Bauort: Mendig, Karl-Schiller-Straße; Ludwig-Erhard-Straße
Gem. Flur Flurst. Gemarkung Niedermendig, Flur 9, Flurstücke 61/11, 61/15, 70/9, 61/10, 70/6, 4
Antragsteller VG Mendig
Vorhaben: Beteiligungsverfahren § 4 Abs. 1 BauGB - BEBAUUNGSPLAN Stadt Mendig Gewerbepark an der A 61 - B 262 -6. Änderung und 3. Erweiterung

Bauort: Mendig, Karl-Schiller-Straße; Ludwig-Erhard-Straße
Gem. Flur Flurst. Antragsteller Gemarkung Niedermendig, Flur 9, Flurstücke 61/4, 61/11, 70/7 u. a. VG Mendig
Vorhaben: Beteiligungsverfahren gem. § 4 Abs. 2 und § 2 Abs. 2 Baugesetzbuch (BauGB) – Bebauungsplan der Stadt Mendig „Gewerbepark an der A 61 - B 262 - 6. Änderung und 3. Erweiterung“

**Bauleitplanung der Stadt Mendig;
Bebauungsplanverfahren „Gewerbepark an der A61/B262, 6. Änderung und 3. Erweiterung“;
Verfahren gem. § 4 Abs. 1 und § 2 Abs. 2 Baugesetzbuch (BauGB)**

Wasserwirtschaftliche Stellungnahme zum B-Planentwurf
„Gewerbepark an der A 61 / B 262, 6. Änderung und 3. Erweiterung“

Abbildung links zeigt die Wassertiefen, Abbildung rechts die Fließgeschwindigkeiten beim Starkregenindex 7 (SRI 7 in einer Stunde)

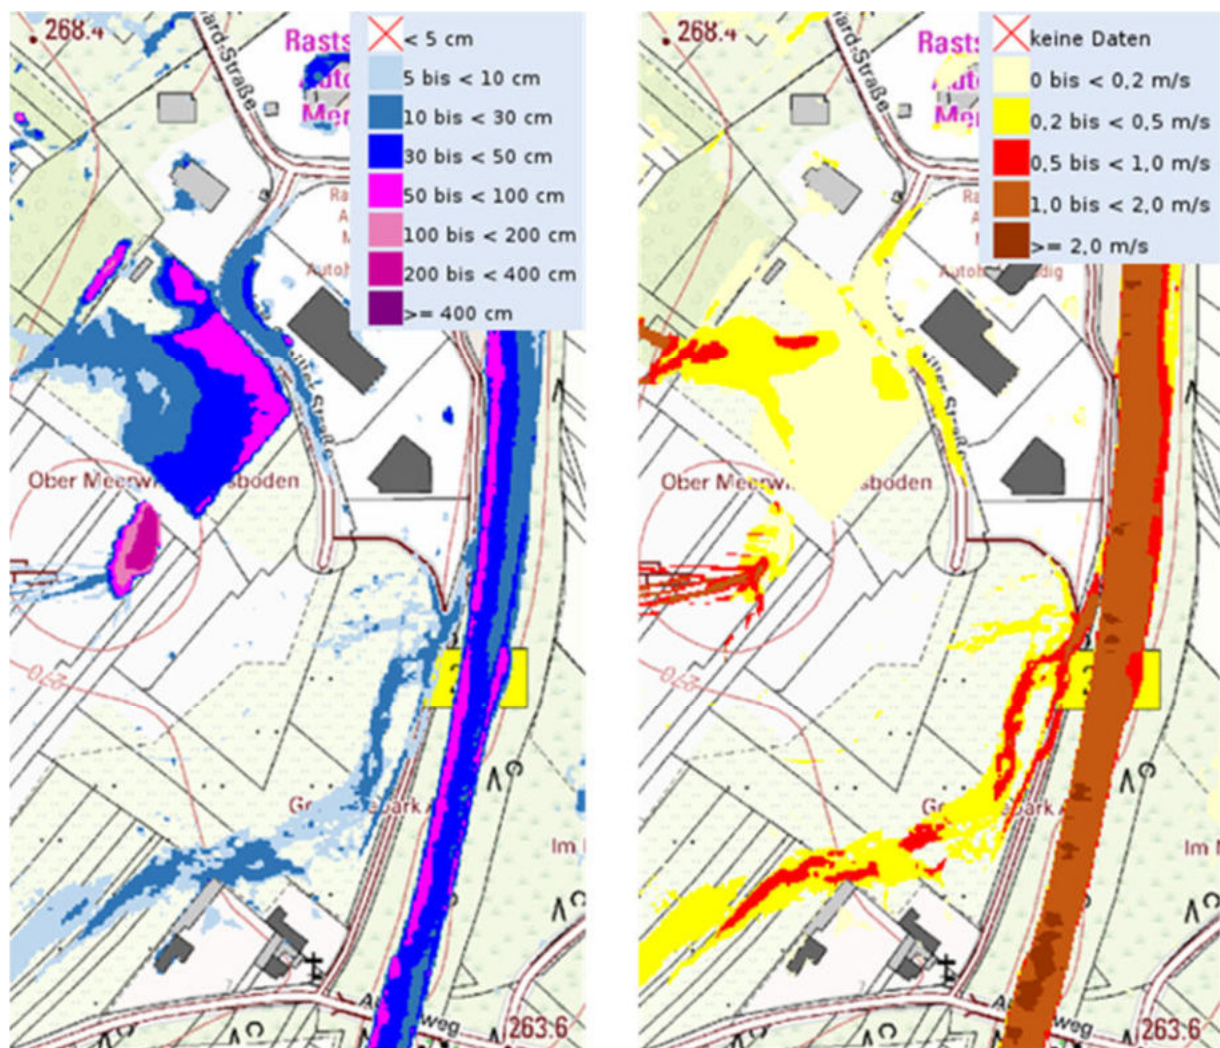
Gemäß der Sturzflutgefahrenkarten des Landes Rheinland-Pfalz ist das Plangebiet im Falle eines Starkregenereignisses gefährdet. Annahme für diese Aussage ist ein außergewöhnliches Starkregenereignis mit einer Regendauer von einer Stunde (SRI 7). In Rheinland-Pfalz entspricht dies einer Regenmenge von ca. 40 – 47 mm (bzw. l/m²) in

einer Stunde. Im Falle eines solchen Ereignisses werden für Teile des Plangebietes Wassertiefen zwischen 5 und 30 cm mit einer Fließgeschwindigkeit zwischen 0,2 – 1 m/s erreicht.

Die Gefährdungen durch Starkregen sollten in der Bauleitplanung berücksichtigt werden. Die Errichtung von Neubauten sollte in einer an mögliche Überflutungen angepassten Bauweise erfolgen. Abflussrinnen sollten von Bebauung freigehalten werden und geeignete Maßnahmen (wie z.B. Notwasserwege) ergriffen werden, sodass ein möglichst schadloser Abfluss des Wassers durch die Bebauung gewährleistet werden kann. An vorhandenen Bauwerken sollten ggf. Maßnahmen zum privaten Objektschutz umgesetzt werden.
